Ärendenr  
MSN0216/22

## Samrådsredogörelse

### Detaljplan för multiarena vid Lugnetvägen

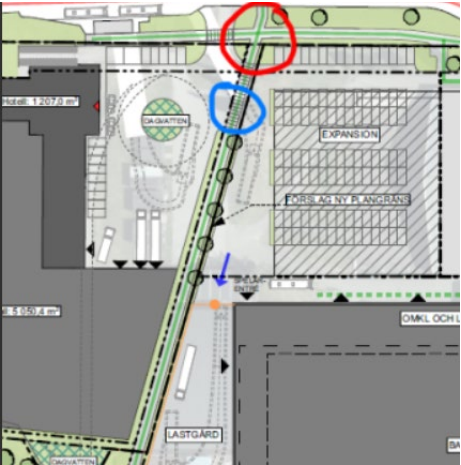
Dagvattenutredningen och planhandlingarna behöver klarlägga att den ökade belastningen av diket längs Lugnetleden (E16) vid skyfall inte inverkar negativt på E16. Av den nyligen framtagna skyfallskarteringen för Falu tätort framgår att vägen riskerar att påverkas redan idag vid kraftigt skyfall. Se även Trafikverkets yttrande (bilaga).

*Dagvattenutredningen har kompletterats och den visar att belastningen på väg diket längs med E16 minskar vid skyfall efter exploateringen Detta baseras på att dagvattenflöde öster om planområdet kommer att stoppas från att kunna tillrinna diket, eftersom gång- och cykelbanan byggs som en höjdbarriär och riktar detta dagvatten söderut. Samtidigt som dagvattnet från inom planområdet fördröjs och hanteras inom dagvattenledningar, till skillnad från i dagsläget.*
